## 柏崎刈羽原子力発電所 7 号機における下部中央制御室他の 火災防護対策方針について

### 1. 下部中央制御室他に対する基準適合方針

図4. 蓋付ケーブルトレイの耐火性  
(設置変更許可申請書まとめ資料から抜粋)

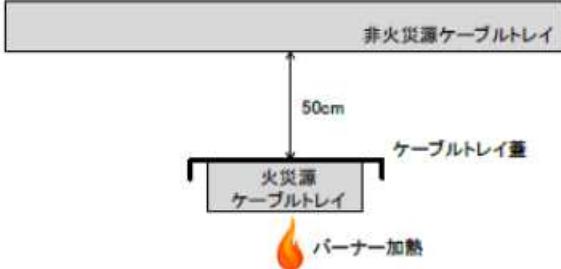
また、下部中央制御室には、①～③の区画に区分 I ～IV のケーブルトレイが存在しているが、各区画内には、柏崎刈羽原子力発電所で 3 時間耐火分離対象とする区分 I ・ II の設備が混在していない。この点については、安全系区分 I ・ II が混在するため、1 時間耐火隔壁で区分分離を行う上部中央制御室のフリーアクセスフロアとは状況が異なっている。これらの状況を踏まえ、下部中央制御室の各安全系のケーブルトレイは、1 時間耐火性ではないが、約 20 分間の耐火性を確認した金属製の蓋付ケーブルトレイとし、影響軽減を図る方針とする（図 3）（図 4）。

項目	実証試験概要
金属製の密閉ダクト	<p>1. 目的 隣接する蓋付ケーブルトレイの一方において火災が発生した際に、もう一方に火災の影響が生じないことを確認する。</p> <p>2. 試験内容 下図に示す2つのケーブルトレイについて、一方のトレイ（火災源）のケーブルを強制燃焼させ、もう一方のトレイ（非火災源）のケーブルへの影響を確認する。            • 加熱装置：リボンバーナー            • 加熱時間：20分間</p> <p><b>【判定基準】</b> 非火災源トレイのケーブルが損傷せず、絶縁抵抗が健全であること。</p>  <p>3. 試験結果 試験後の非火災源トレイのケーブルを確認したところ、外観上損傷がなく、絶縁抵抗値も健全であり、機能に影響がなかった。このことから蓋付ケーブルトレイが20分間の耐火性能を有することを確認した。</p>
